**AVIS RELATIF À LA PROTECTION
CONTRE LES EVENTUELS EFFETS NOCIFS ET NUISANCES
PROVOQUÉS PAR LES RAYONNEMENTS NON IONISANTS
GÉNÉRÉS PAR DES ANTENNES ÉMETTRICES STATIONNAIRES**

Commune : TOURNAI - Exploitant : ORANGE

Référence exploitant : 609C1_1 / 32609C1_1 / 42609C1_1 / 52609C1_1

Rapport n° 705 / 2025

Figure 1 : Vue en plan des lieux de séjour et des points de contrôle

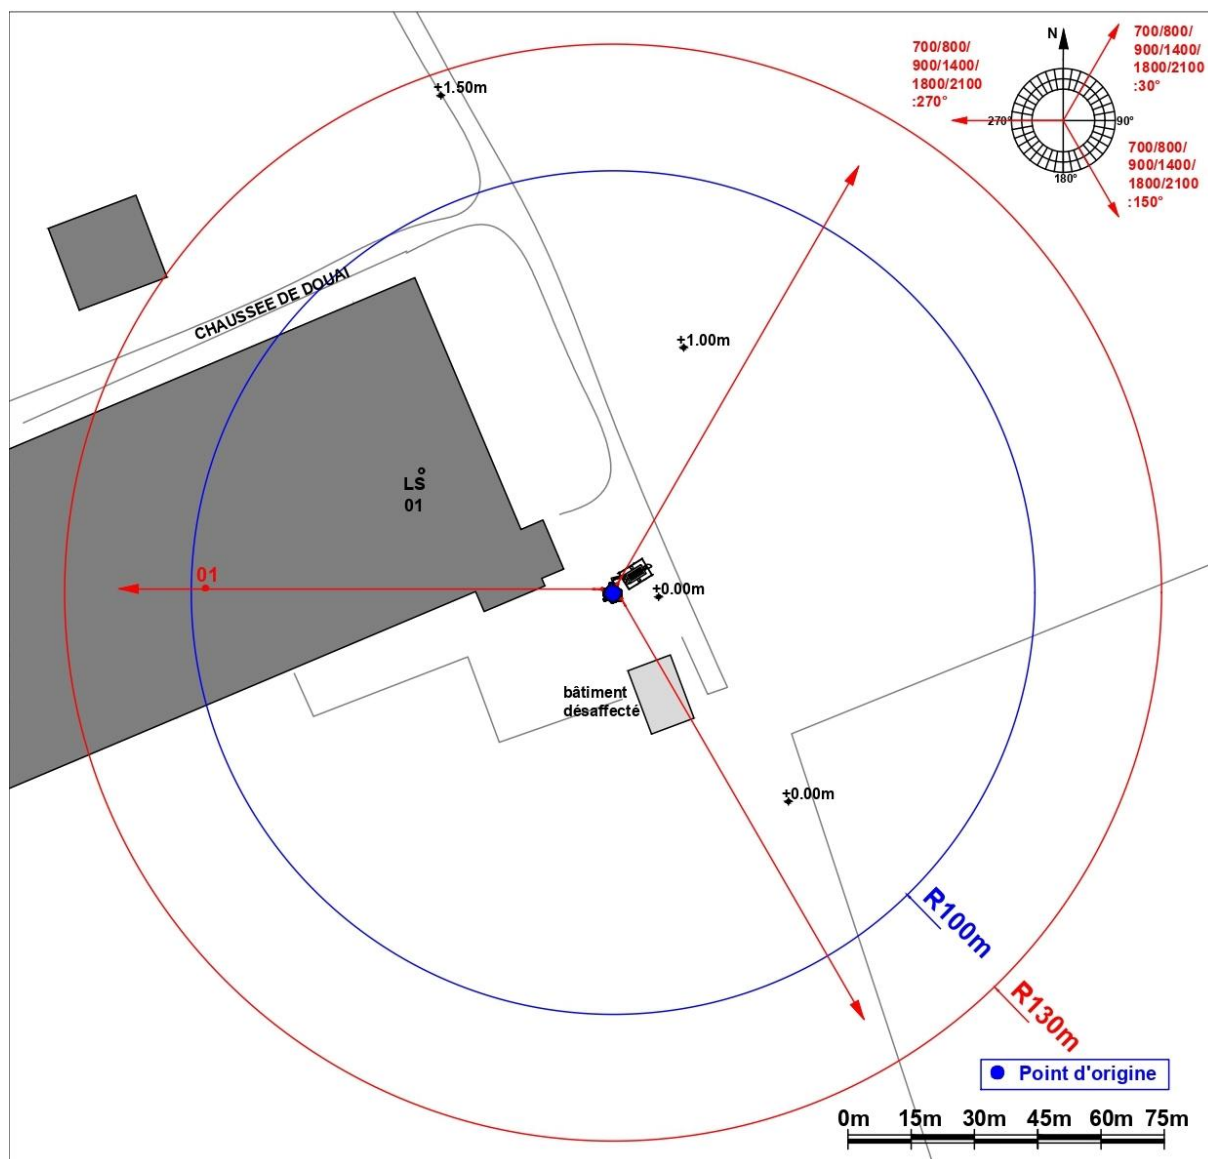
En ce qui concerne les antennes de l'installation mentionnées dans le tableau 1, la distance maximale à laquelle la limite pourrait être atteinte, à l'extérieur, est égale à 83,1 m. S'il n'y a pas de LS à une distance inférieure, les antennes respectent forcément la limite d'immission.

Dans le cas des LS situés à l'intérieur des bâtiments, une atténuation d'obstacle est prise en compte et il en résulte que la distance maximale à laquelle la limite pourrait être atteinte se réduit à 59,5 m.
